RESOLUCIÓN N°

POR MEDIO DE LA CUAL SE OTORGA UN PERMISO DE VERTIMIENTOS Y SE ADOPTAN OTRAS DETERMINACIONES

Que técnicos de la Corporación procedieron a evaluar la información presentada, generándose el Informe Técnico N° **IT-05314** del 23 de agosto de 2023, del cual se desprenden unas observaciones que hacen parte integral del presente acto administrativo y se concluyó estableció lo siguiente:

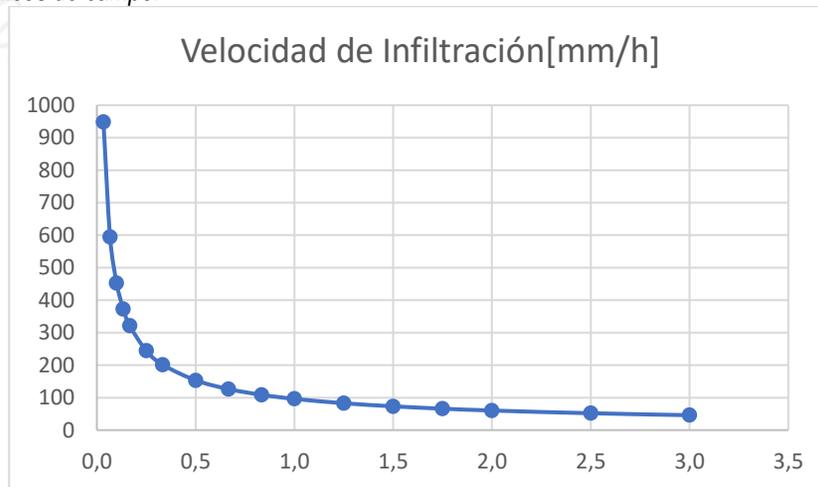
Infiltración Básica: Teniendo en cuenta los datos reportados por el usuario se realiza el cálculo de la infiltración básica mediante el método de Kostiakov (1932) el cual está dado por la Ecuación: $I = k \cdot t^n$

Se realiza la siguiente tabla de datos con el fin de graficar datos y encontrar la función de Infiltración acumulada para los datos específicos de campo.

Para el suelo del predio de interés se tiene la siguiente función de Infiltración Acumulada

$$I = 294,06 t^{0,33}$$

De acuerdo a lo anterior se obtiene la infiltración básica: **26.64 mm/hora.**
